Mission régionale d'autorité environnementale

**Avis délibéré de la mission régionale
d'autorité environnementale
Hauts-de-France
sur le projet de centrale photovoltaïque au sol
sur la commune de Chépy (80)
Étude d'impact de juin 2024**

n°MRAe 2024-8247

Figure 3 : Cartographie de l'implantation envisagée des panneaux

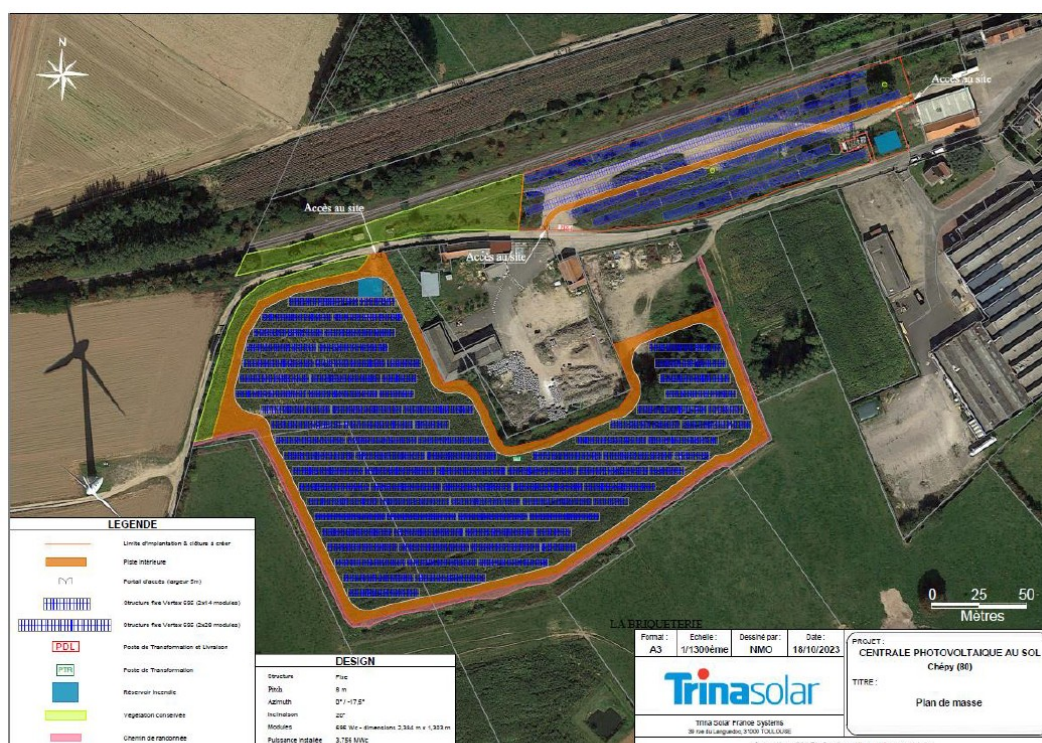
Le plan d'implantation définitif (cf. supra, chapitre I) matérialise uniquement la haie présente au nord-ouest de la zone d'implantation comme végétation conservée alors que d'autres alignements d'arbres ont été identifiés sur la cartographie des habitats reprise ci-dessous.

Dans le chapitre relatif aux variantes, d'autres haies évitées sont identifiées (cartographie page 133 de l'étude d'impact). Par contre, le devenir de la végétation au sud de la parcelle n'est pas précisé (supprimée ? maintenue/évitée ? Non impactée car hors de l'emprise du projet?).

L'autorité environnementale recommande :

- *de cartographier l'ensemble des haies présentes sur le site ou son pourtour ;*
- *de cartographier les haies évitées ;*
- *de compléter les mesures par la plantation de haies additionnelles notamment sur le pourtour de la zone d'implantation de la centrale afin de compenser la perte de zone de nourrissage ;*
- *d'étudier plus en détail les fonctionnalités du fourré tempéré qui sera détruit par le projet au vu de l'emprise des panneaux et le cas échéant, au vu des enjeux, d'étudier son évitement.*

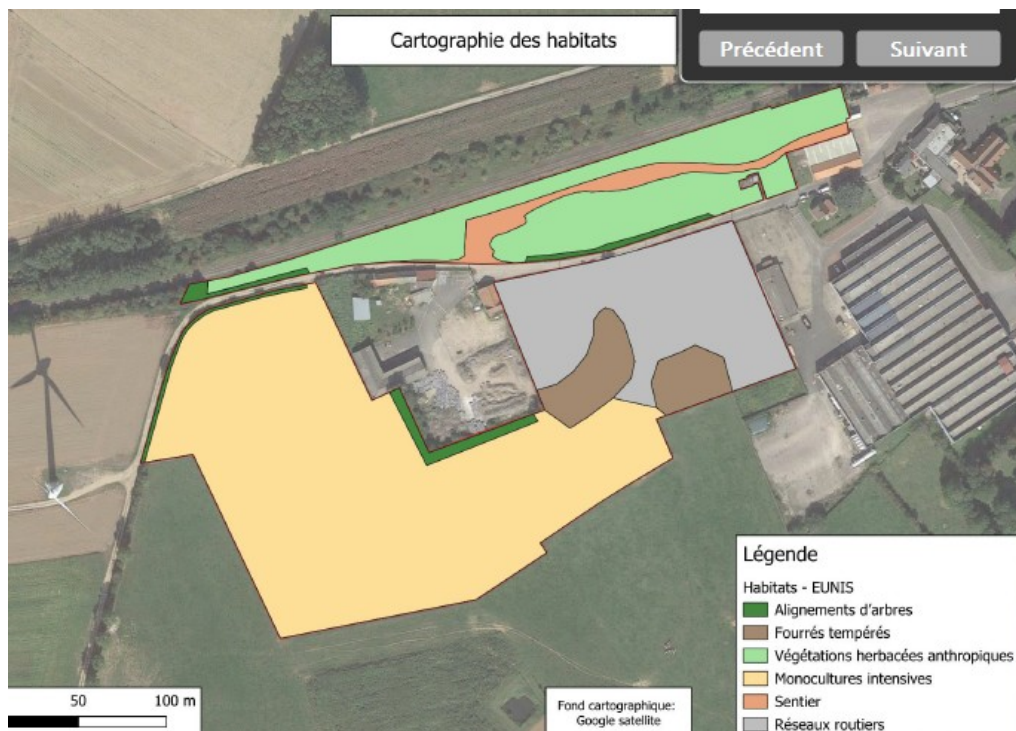
Une végétation boisée est également présente au sud du site or, elle ne semble pas prise en compte dans l'inventaire des habitats.

L'autorité environnementale recommande de compléter la description des habitats dans l'étude d'impact afin de :

- *mieux caractériser le fourré tempéré ;*
- *tenir compte de la végétation boisée présente au sud de l'emprise du projet ;*
- *réaliser des inventaires dédiés si les inventaires existants ne couvrent pas suffisamment ces deux secteurs.*
